増設多核種除去設備 前処理設備改造に伴う 実施計画の変更に関する補足説明資料

2022年4月13日

東京電力ホールディングス株式会社

3. 前処理設備改造の概要（比較）

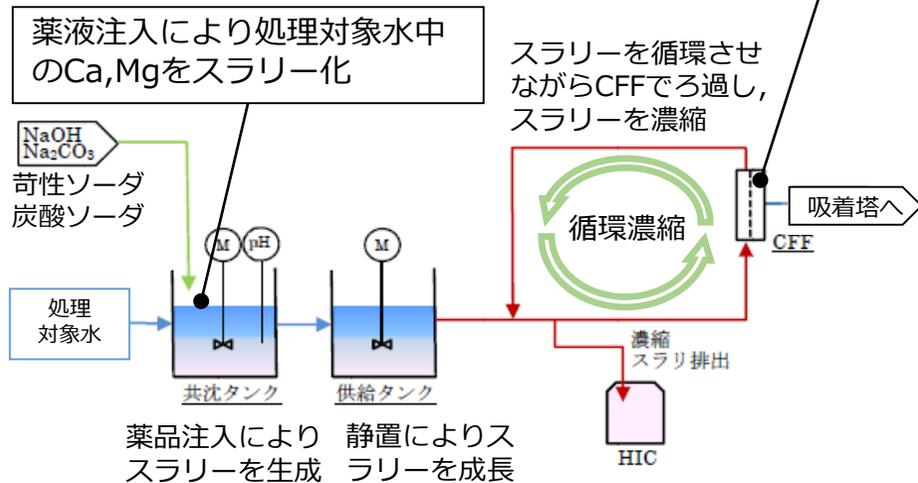
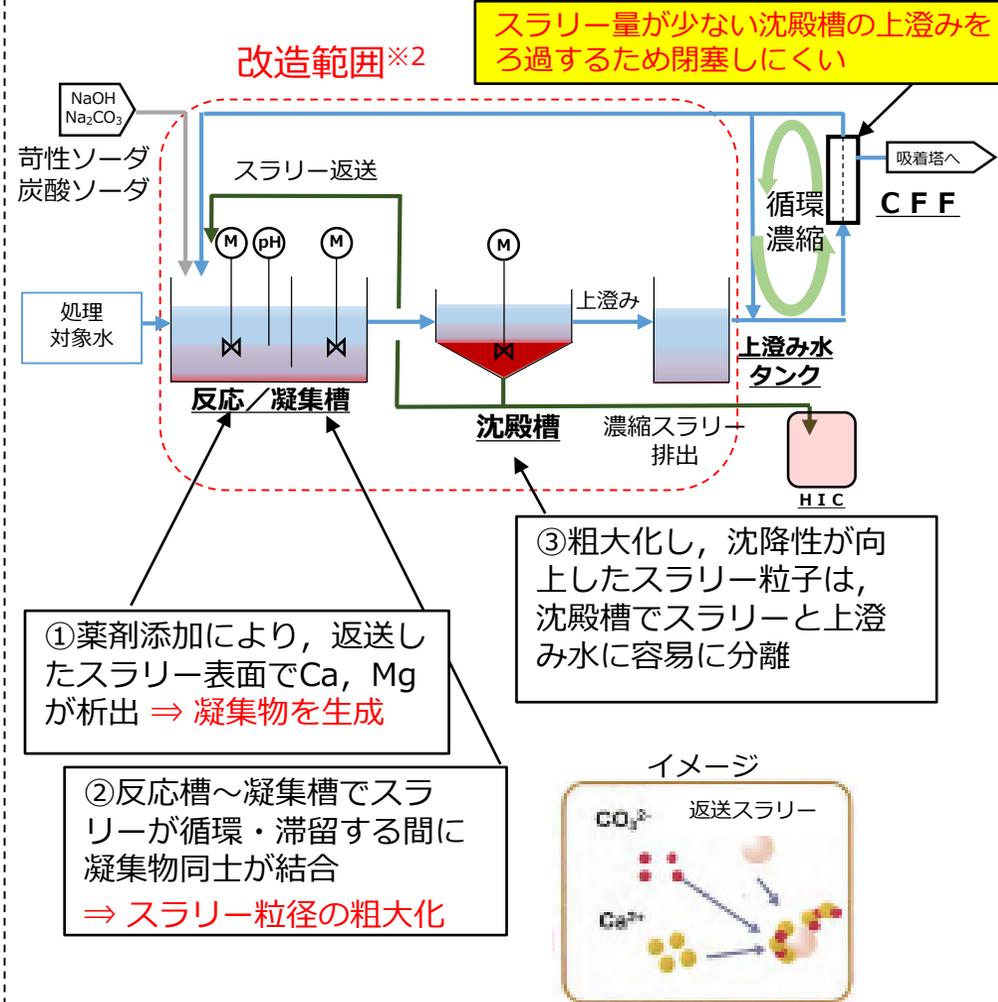
- ・ CFFではスラリーを含む水をろ過し、ろ過された水は後段の吸着塔へ、残ったスラリーは循環濃縮し、高性能容器（HIC）に排出
⇒処理対象水中のCa、Mg濃度低下により微粒子状のスラリーがCFFを詰まらせる要因（閉塞しやすい）※1

※1：RO濃縮塩水の全量処理が完了した2015年5月以降、処理対象水中のCa/Mg濃度が低下しており、スラリー粒径が運転開始当初より小さいため閉塞しやすい

- 処理対象水は反応／凝集槽へ移送され、薬剤の添加によりスラリーが徐々に生成され、粗大化する。反応／凝集槽は従来の共沈タンク・供給タンクと同様な働きをしており、タンク容量もほぼ同じである。
- 反応／凝集槽内の処理対象水は粗大化したスラリーとともに沈殿槽へ流れ出る。水は沈殿槽下部より、槽内をゆっくりと上昇して出口に到達し、オーバーフローにより上澄み水タンクへ流れ出る。水が槽内を上昇する中でスラリーは沈降し、底部に残留する。これは従来設備には無い工程であり、処理対象水がC F Fに至るまでの滞留時間は従来の約2倍に増加する。
- H I Cへのスラリー排出はタイマー設定で自動排出するが、設定時間内に①循環スラリー濃度：高／②スラリー循環ポンプ出入口差圧：高のいずれかの条件となった場合も自動排出する。なお、H I C液位高により受入不可となった場合は排出を自動停止する。
- 上澄みタンクへ流れた水は、ポンプによりC F Fに移送しろ過される。
- 前処理設備としての除去能力（ろ過性能）は変更前も変更後も、最後段のC F Fでろ過されることから基本的に同等である。ただし、変更後はスラリー粒径が変更前に比べて大きくなりC F Fを通過しにくくなると考えられることから、除去能力は向上する可能性も想定される。また、吸着塔の除去能力は本工事により変わらない。
- 増設A L P S処理容量（250m³/日/系列）は本工事前後で変わらず、日々の汚染水発生量(150m³/日)の処理に支障はない。
- 設備の追設は3つの処理系列のうち2系列に対して実施する。追設後も従来設備に切り替えて処理を行うことは可能であり、万が一追設した設備に不具合が生じて、処理に支障を与えない設計としている。
- 薬液注入量は変更前も変更後も、炭酸ソーダ及び苛性ソーダを添加し、アルカリ状態(pH12近傍)でスラリーを生成させるためほぼ同等である。

図-3 増設多核種除去設備の系統構成図 (1/3)

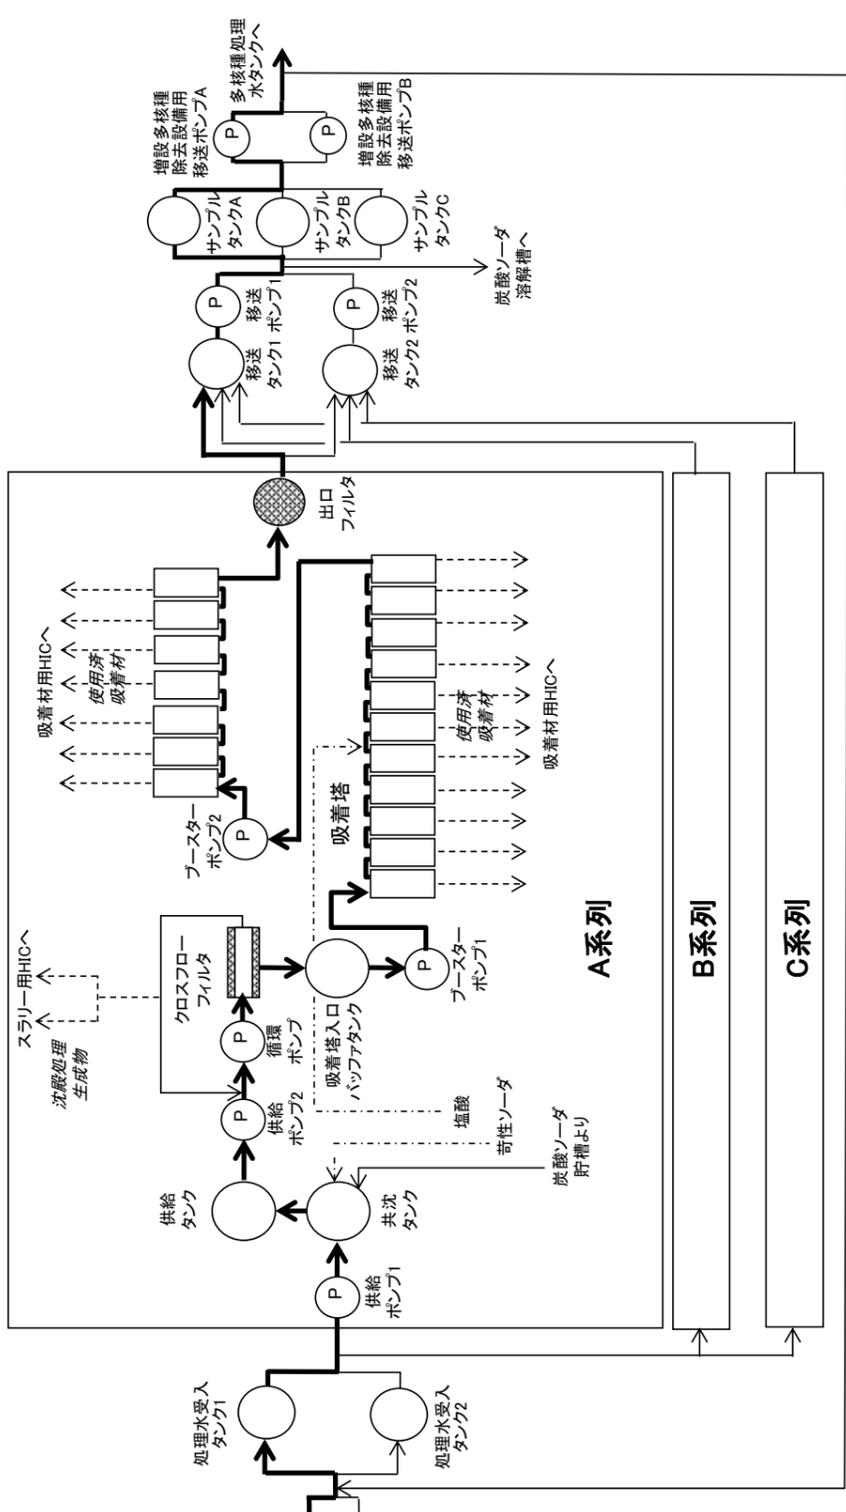
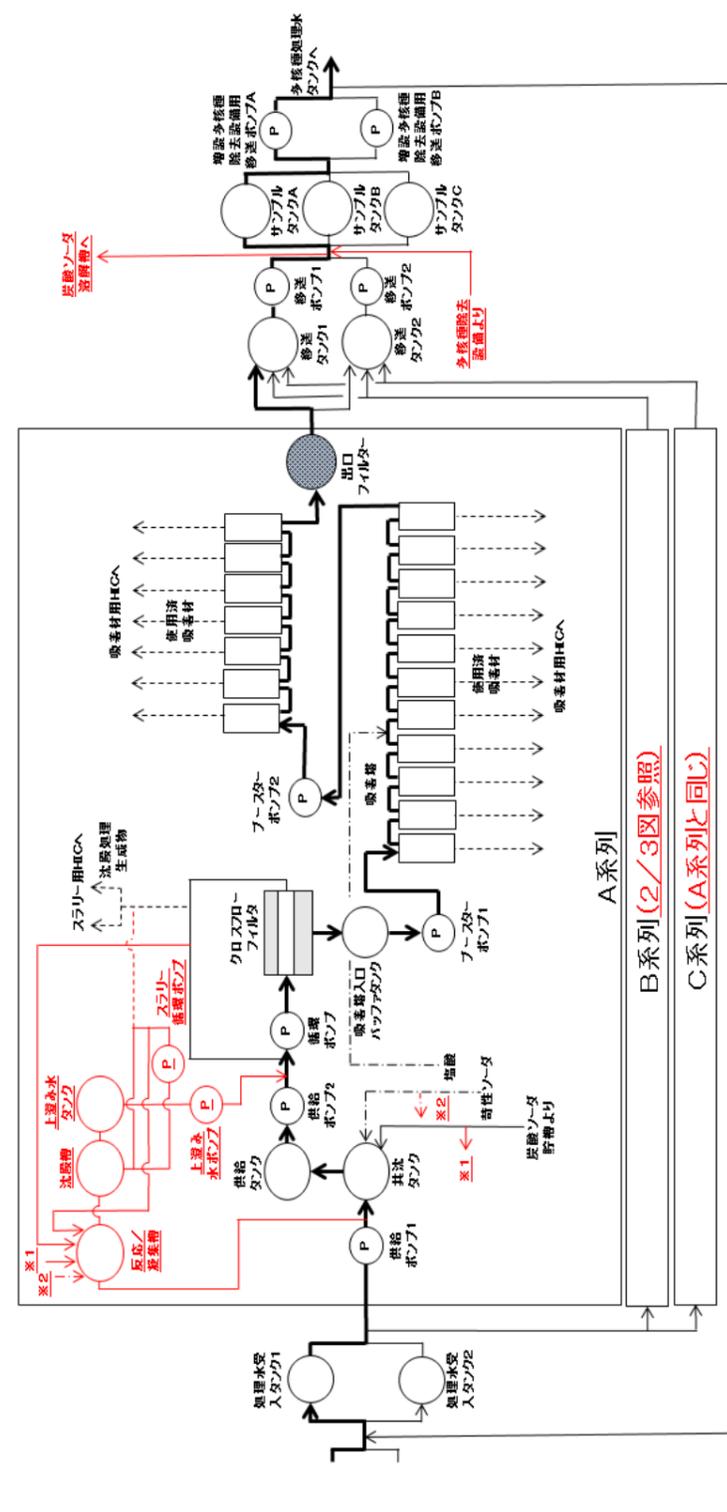
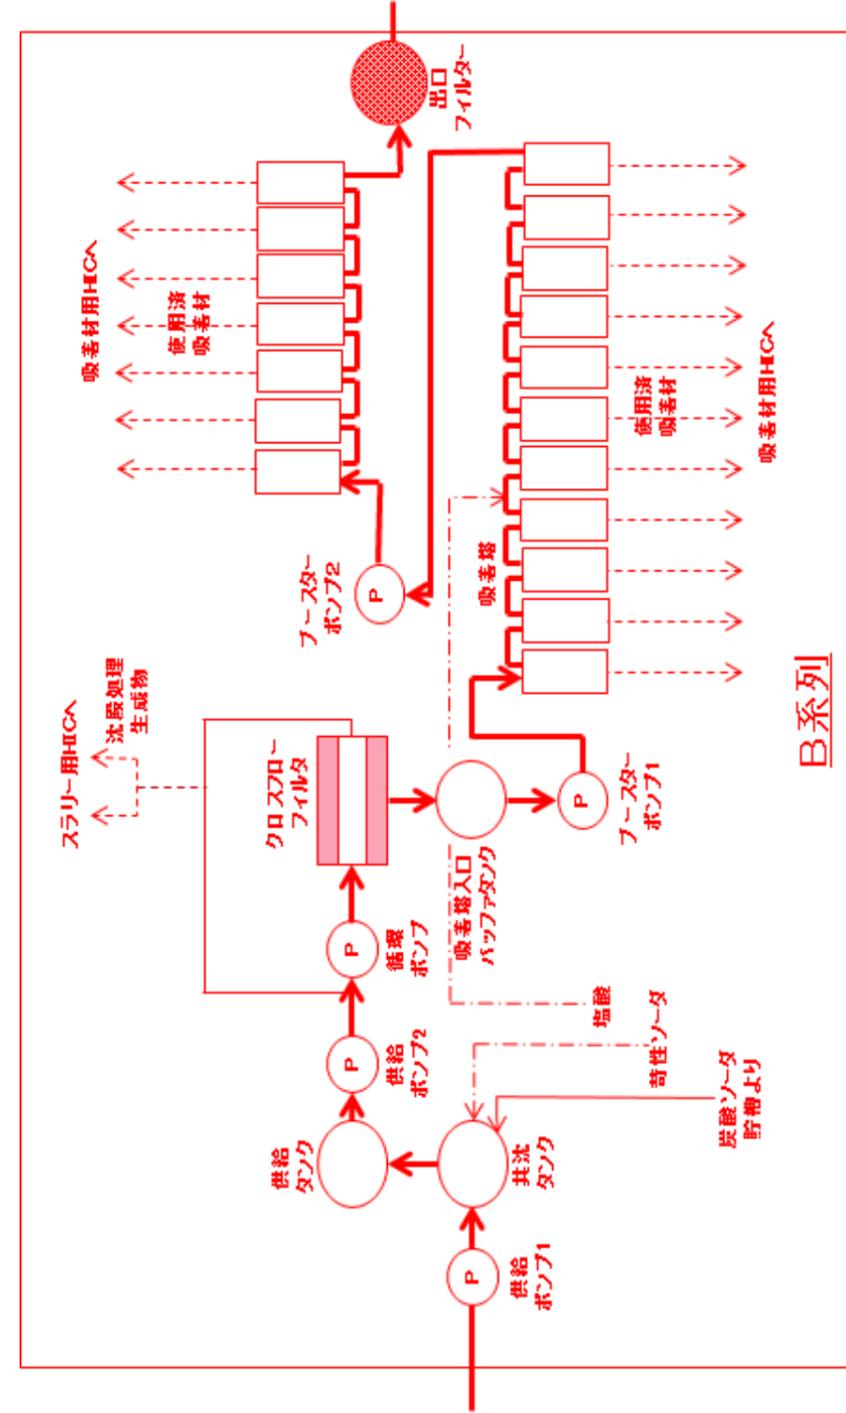
前処理装置改造に伴う記載の変更及び追加

図-4 配管概略図 (1/14)

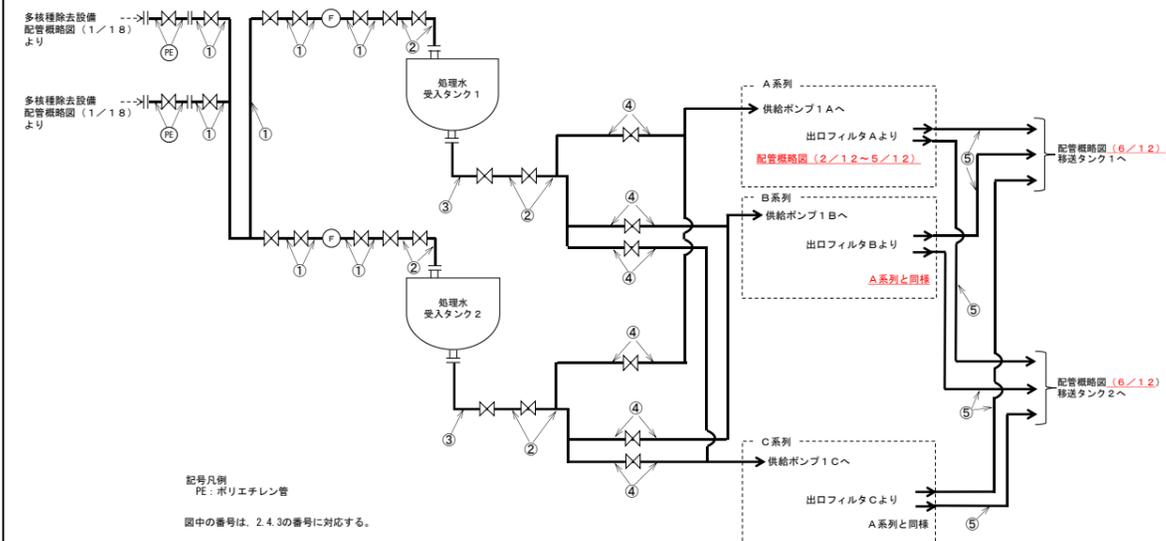
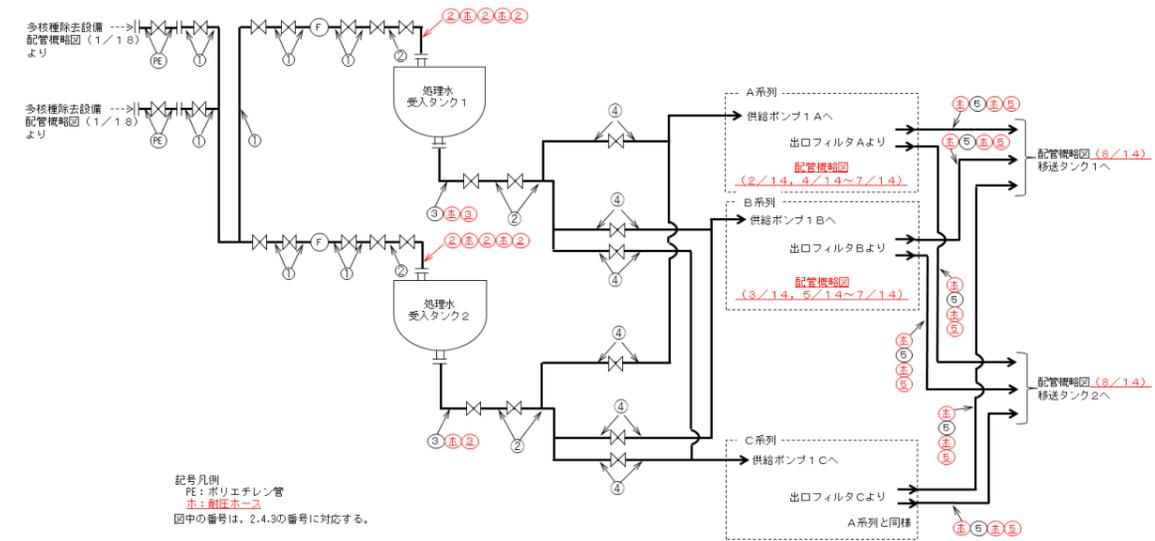
前処理装置改造に伴う記載の変更及び追加、**その他記載の適正化**

図-4 配管概略図 (11/14)

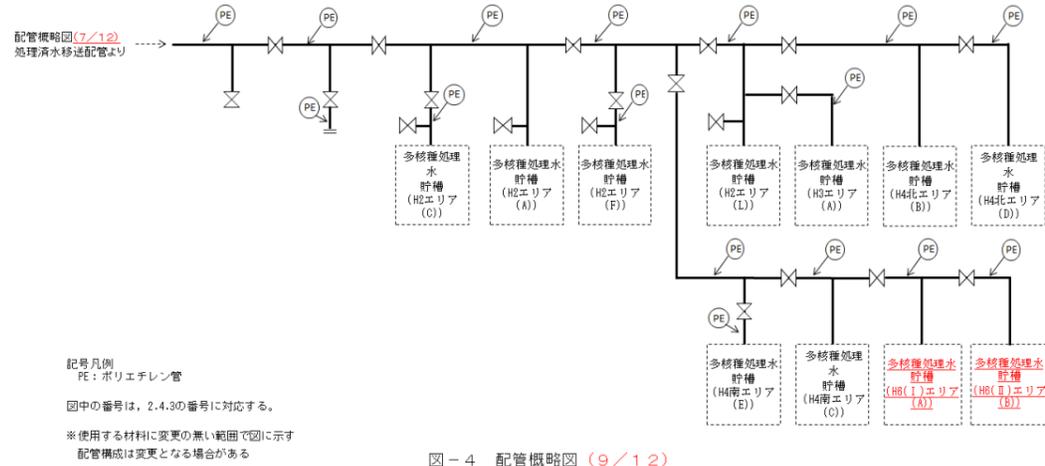
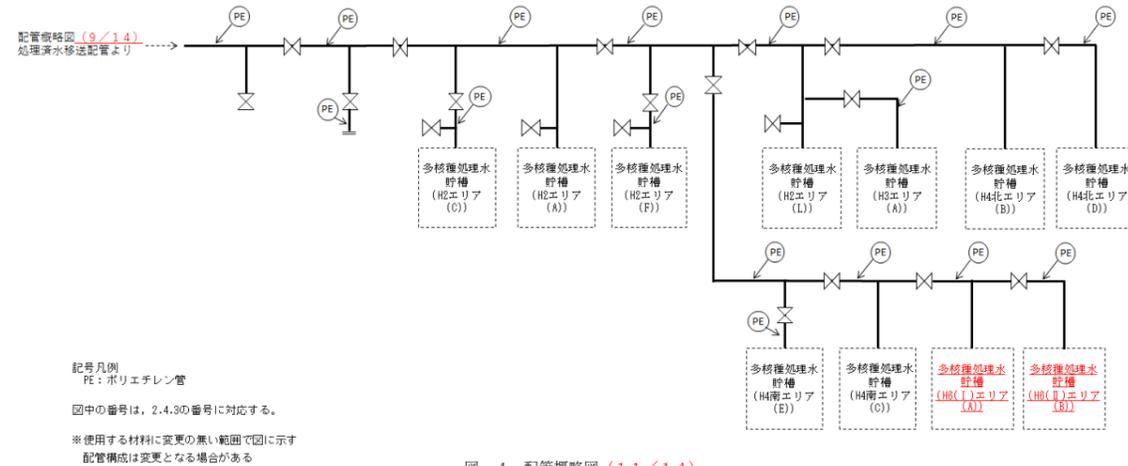
前処理装置改造に伴う記載の変更及び追加、**その他記載の適正化**

図-4 配管概略図 (12/14)

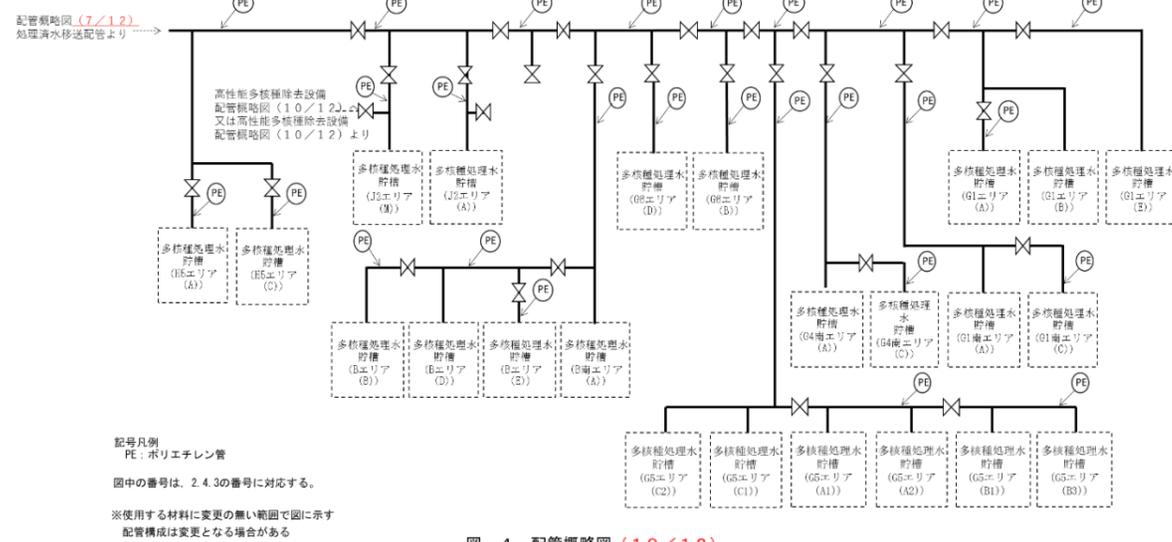
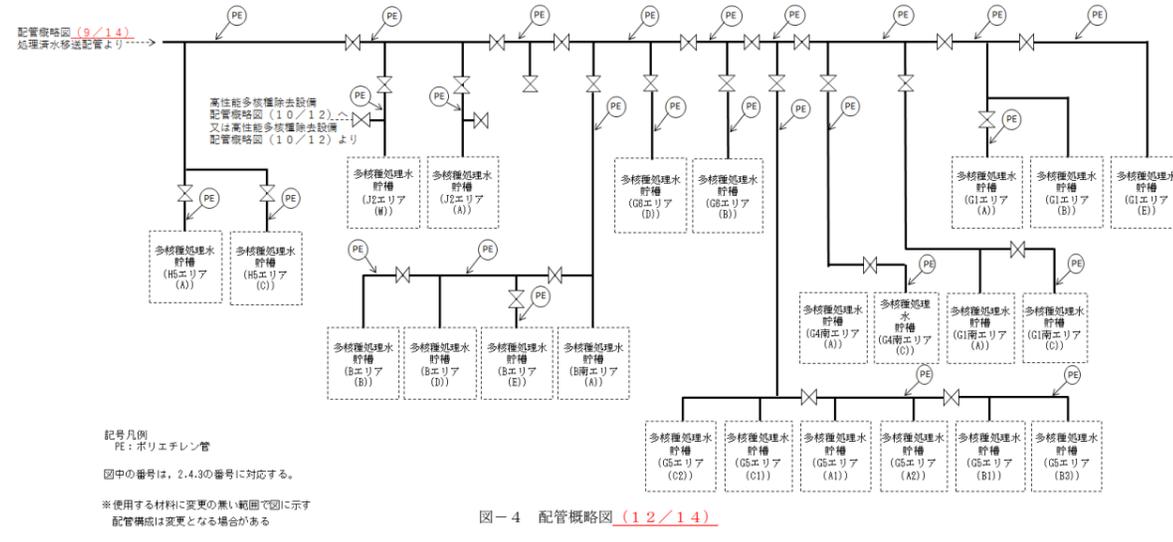
前処理装置改造に伴う記載の変更及び追加、**その他記載の適正化**

図-3 高性能多核種除去設備の系統構成図

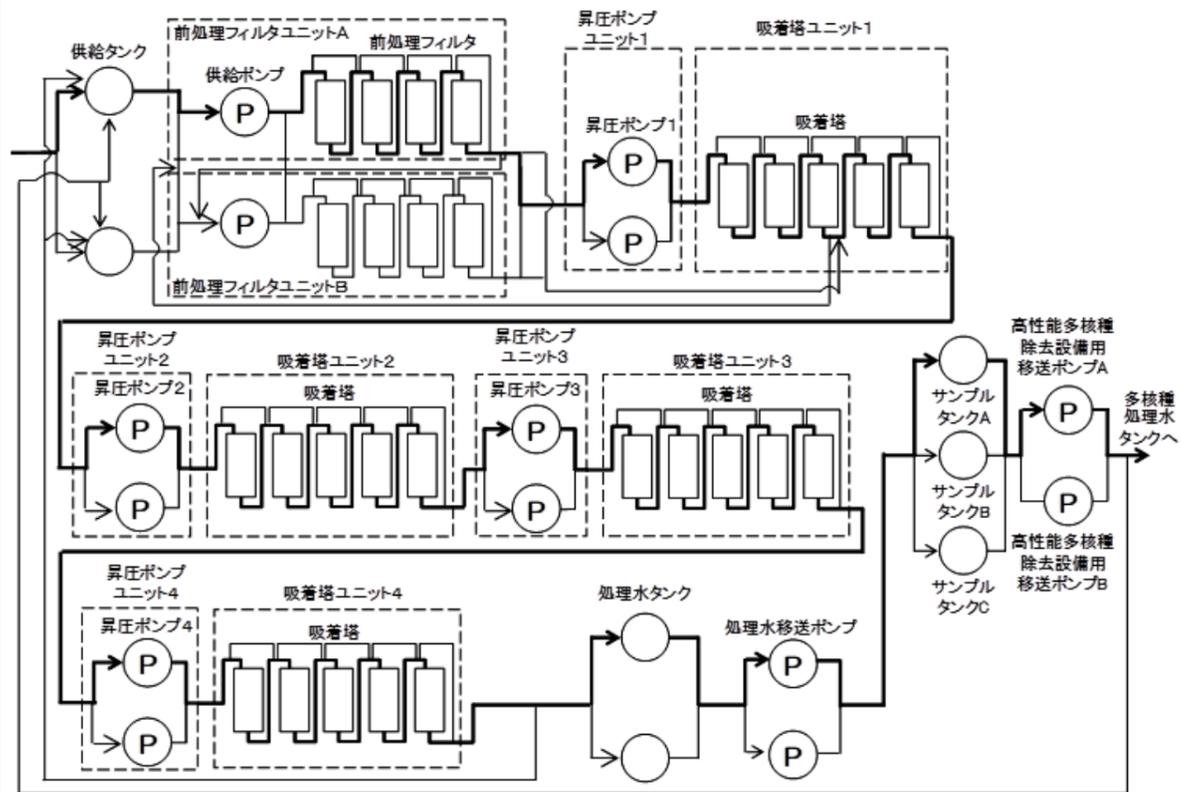
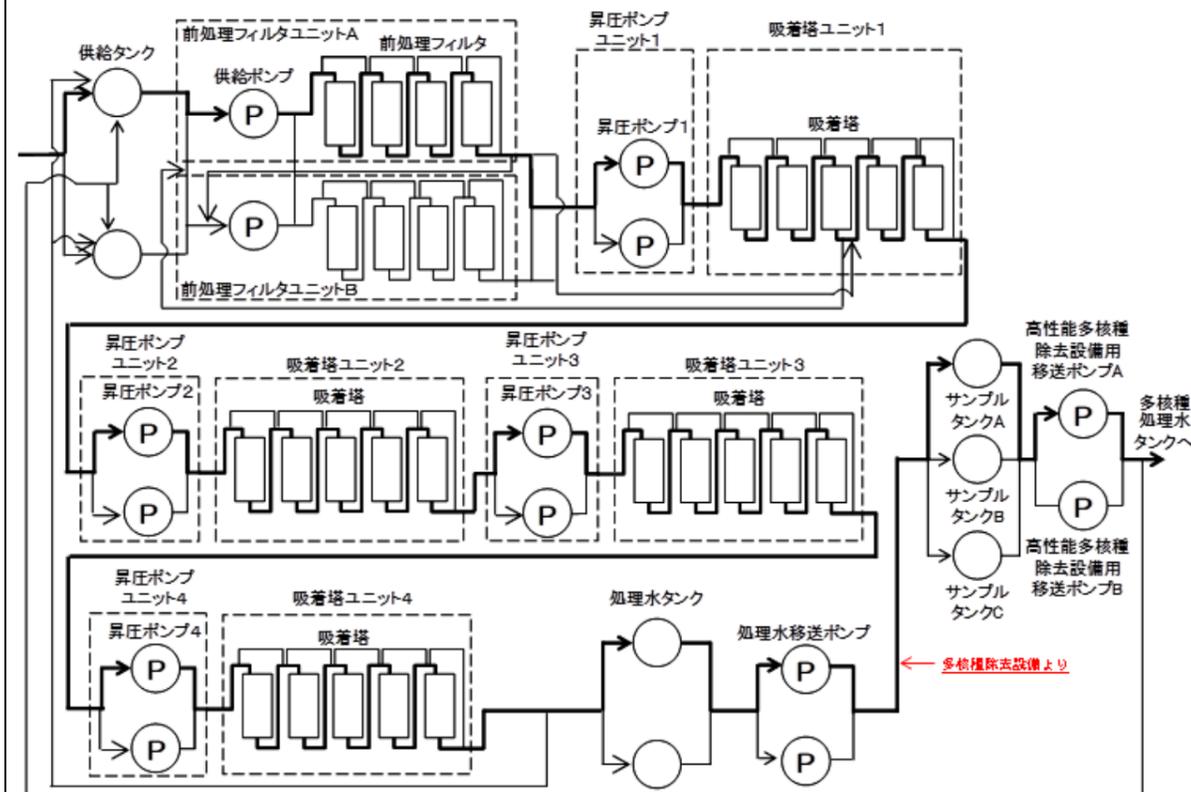
連絡配管追設による記載の変更
